E/ECE/324
E/ECE/TRANS/505 } Rev.2/Add.106/Amend.4

Добавление 106: Правила № 107

Поправка 4

ЕДИНООБРАЗНЫЕ ПРЕДПИСАНИЯ, КАСАЮЩИЕСЯ ОФИЦИАЛЬНОГО УТВЕРЖДЕНИЯ ДВУХЭТАЖНЫХ ПАССАЖИРСКИХ ТРАНСПОРТНЫХ СРЕДСТВ БОЛЬШОЙ ВМЕСТИМОСТИ В ОТНОШЕНИИ ОБЩЕЙ КОНСТРУКЦИИ

"Рис. 10

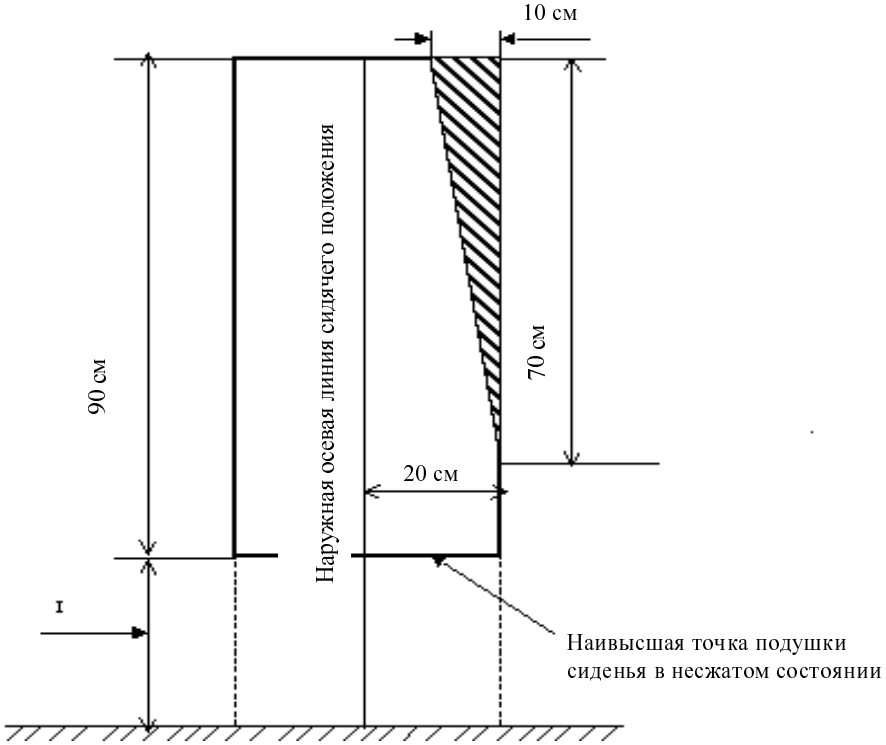
Пункт 5.7.9.6.2.2 изменить следующим образом:

Приложение 3, рис. 10, изменить следующим образом:

"5.7.9.6.2.2 элемент конструкции при условии, что он расположен в треугольнике, вершина которого находится на расстоянии 70 см от верхней кромки и основание которого имеет ширину 10 см, в верхней части упомянутого пространства и прилегает к боковой стенке транспортного средства (см. приложение 3, рис. 10);".

ДОПУСТИМЫЙ ВЫСТУП ЭЛЕМЕНТА КОНСТРУКЦИИ

(см. пункт 5.7.9.6.2.2)
